各市町村長からのご意見等とその対応の方向性について

千葉県市町村長会議等でいただいた候補地選定手法に関するご意見について

放射性セシウム濃度の減衰

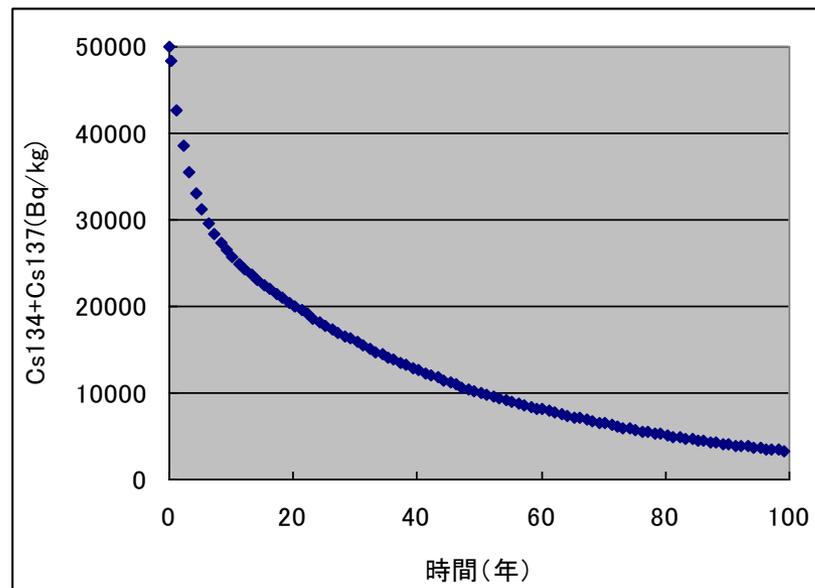
- 廃棄物に含まれている放射性物質はどれくらいの年月で減衰するのか。また、構造物の耐用年数はどの程度か。ベントナイトは実際には軟弱なものであり、すぐに破れてしまうのではないか。仮に放射性物質が漏れた場合はどうなるのか。

- 着目すべき放射性物質は、セシウム134とセシウム137です。セシウム134の半減期は約2年、セシウム137の半減期は約30年です。例えば、セシウム134とセシウム137の存在比が1:1であるとして計算した結果では、放射性セシウム濃度は100年で約16分の1に減衰します。(添付図-1)
- 処分場では、何重もの安全対策を講じます(添付図-2)。構造物には必要な耐用年数を確保できるコンクリートを使用し、長期(およそ100年)にわたり建物の強度、水の遮断機能、放射線の遮へい機能を維持します(添付図-3)。さらに、コンクリートの耐久性を持続させるため、コンクリート壁体の内外面には腐食防止対策を講じます。(添付図-4)
- ベントナイトは、粘土鉱物ですので単体では軟弱ですが、覆土、充てん材に使用する際には、良質な土壌と混合したベントナイト混合土を用います。ベントナイト混合土は、既に廃棄物最終処分場において、遮水工として使用されており、十分な強度と耐久性をもつ材料です。
- さらに万一の事態に備え、敷地内の各所においてモニタリングを実施します。仮に、コンクリート壁及び充填したベントナイト混合土の両方が破損し、放射性セシウムを含む水が漏れ出した場合であっても、遮水壁を設置することで、拡散を防止する対策をとることが十分可能です。(添付図-5)

安全性確保のためのフェイルセーフ・システム

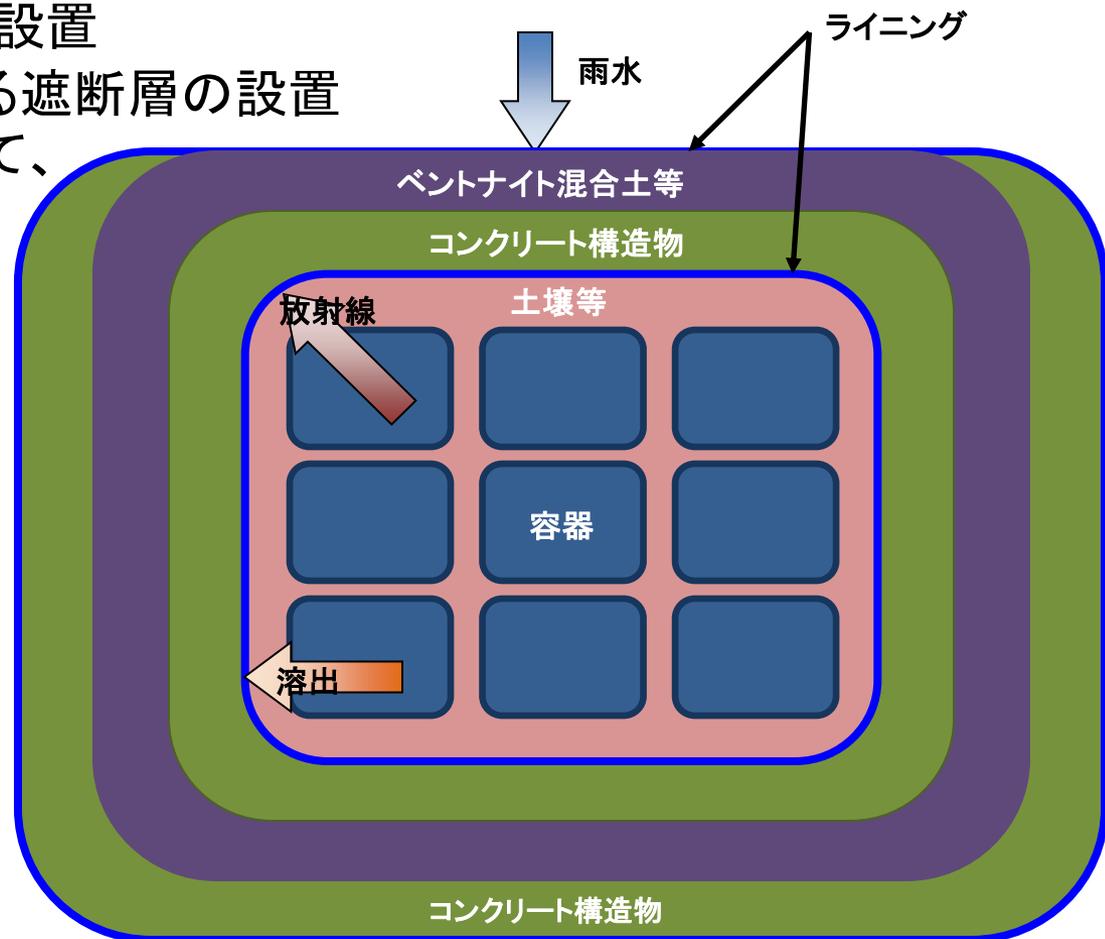
- 液状化地域は、搬入路やその周辺の復旧に時間がかかること、液状化発生後、点検で安全が確認されるまで、住民の安心感が得られないことから対象地域から除外すべき。

- 埋立地は地下埋設型のコンクリート構造であり、2重のコンクリート壁、ライニングによるコンクリートの保護、ベントナイト混合土による遮断層の設置など、何重もの安全対策を施すこととしており、廃棄物や廃棄物に含まれる放射性セシウムが漏れ出すことを防止できます。(添付図-2、-5)
- 液状化現象の発生が予想される地域については、地盤改良等の対策により埋立地及び搬入路などの主要施設の安全性を確保することとしており、直ちに候補地の対象から除外することは考えていません。
- なお、有識者会議において委員から、液状化については、発生しやすいかどうかは調査が可能であり、液状化が発生しないようにする対策も実施できるとの意見をいただいています。
